Opinia Nr 008401

w budynku przy ul. Dobois nr 10/9 w Walbrzychu

Opinia Nr 008300

w wyników przeprowadzonych oględzin - ekspertyzy urządzeń grzewczo-kominowych
w budynku przy ul. Dobois nr 10/18 w Wałbrzychu
dotycząca urządzeń grzewczo-kominowych używanych przez
B.O.K. Biały Kamień

SZKIC ORIENTACYJNY

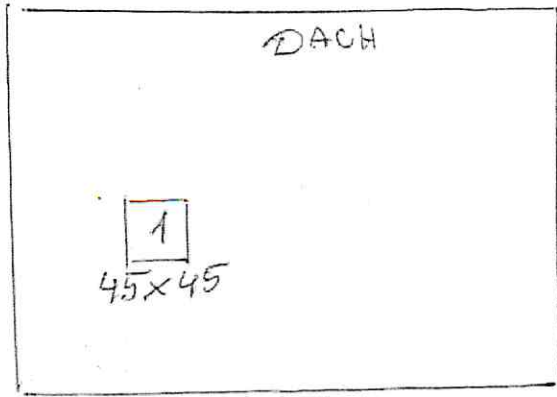
1. Przewód kominowy nr 1 (45x45cm) może być przeznaczony dla pieca pokojowego i kuchennego.
2. Wentylację wyciągową kuchni wykonać wg obowiązujących przepisów - projektu
3. Dla prawidłowego funkcjonowania urządzeń kominowych zapewnić należy napływ powietrza z zewnątrz poprzez wentylację mechaniczną.

SZKIC ORIENTACYJNY

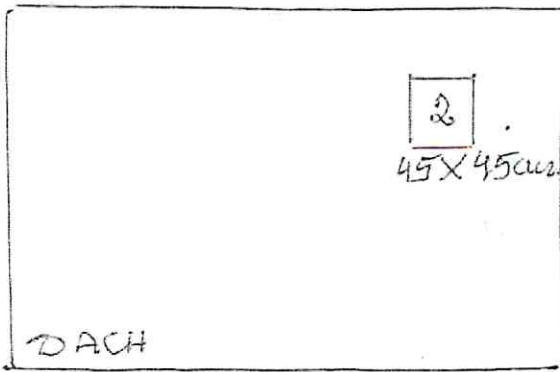
1. Przewód kominowy nr. 2 może być przeznaczony do podłączenia pieca kaflowego pokojowego i pieca kuchennego
2. Wentylacje mechaniczne kuchni wykonano wg obowiązujących przepisów - projektu.
3. Dla prawidłowego działania urządzeń kominowych zapewnić napływ powietrza zzewalga poprzez urządzenie mechaniczne
